見解書 **再見解書**

開発事業の名称	万博記念公園駅前周辺地区活性化事業共同住宅新築計画 ②敷地		
事業区域の位置	吹田市 山田東四丁目45-4 他10筆		
予定建築物	<input checked="" type="checkbox"/> 共同住宅 <input type="checkbox"/> 戸建住宅 <input type="checkbox"/> その他 ()		
意見に対する見解	別紙のとおり。No.1~6		
※受付年月日	27年1月15日	※受付番号	第06-L-15号
※備考			※受付印

用地①-a、②、③共通 再見解書 No. 1～6

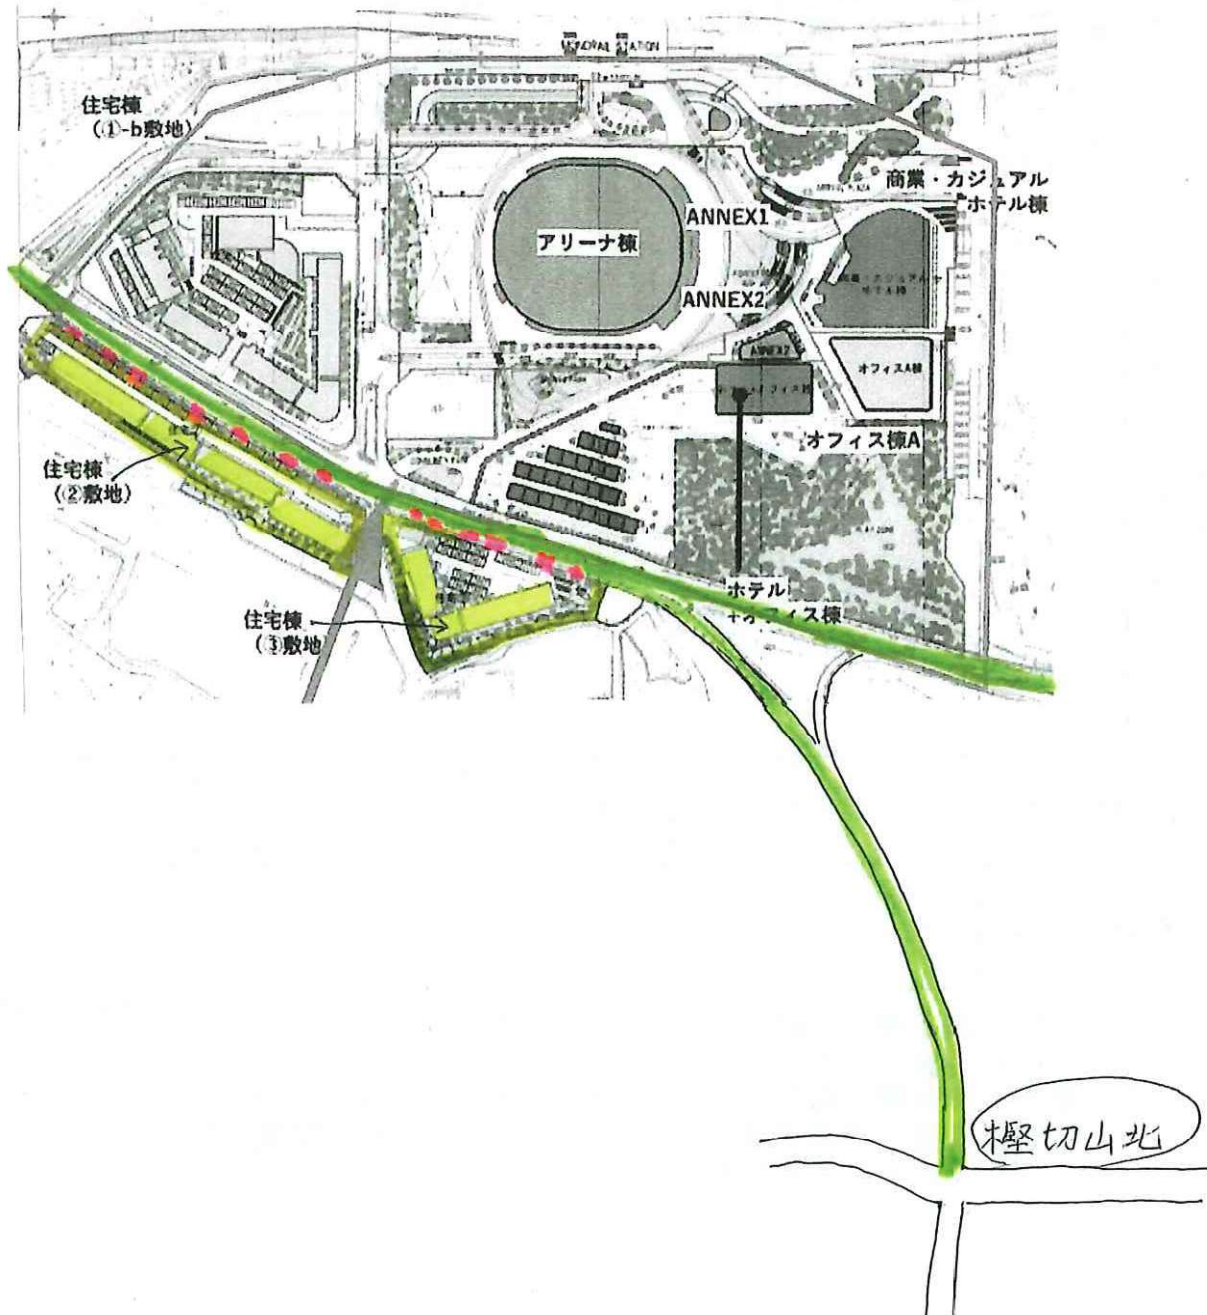
「敷地②・③の車両出入口」についてお伝えしたいと思い、意見書を提出いたしました。

「敷地②・③の車両出入口」について、現在の計画では歩道・自転車通行帯を横断して外周道路へ合流する構造になっています。

しかし、外周道路は檜切山北の交差点方面からの車が合流後に加速しやすく、敷地③のように外周に直接出入口を設けるのは非常に危険だと心配しています。

また、歩行者や自転車が常に通行する場所を車が横切するため、視認性が低く、特に速度変動の大きい自転車との事故リスクが高い状況だと思います。

周辺は駅や公園の利用者が多く、子どもや高齢者も頻繁に通行します。現状の対策はカーブミラーのみですが、これでは死角の解消・速度抑制・優先関係の明確化が不十分で、安全が確保されていないと感じています。行政・事業者の方々に、より実効性のある安全対策の検討・改善を強く求めます。

再意見書 5 の再見解書

現在計画している用地②・③の車両出入口は、歩道および自転車通行帯を横断して外周道路へ合流する構造となっています。

ご指摘のとおり、外周道路は交差点通過後に車両が加速しやすい区間であり、直接出入口を設ける場合には安全性への配慮が必要であると認識しております。

また、歩行者や自転車の通行が常時見込まれる場所であることから、車両と歩行者・自転車との交錯リスクが存在することについても理解しております。

特に、駅や公園利用者、子どもや高齢者など交通弱者の利用が多い環境であることを踏まえ、十分な安全対策を講じる必要があると考えております。

現状の計画ではカーブミラーの設置等を想定しておりますが、ご指摘のとおり、視認性の確保、速度抑制、優先関係の明確化については追加対策の検討余地があると認識しております。今後は、歩道・自転車通行帯横断部の安全対策（段差処理、視認性向上、警戒表示等）、外周道路側での速度抑制策、歩行者・自転車優先を明確化する設計などについて、協議のうえ、より実効性のある安全対策の検討を進めてまいります。
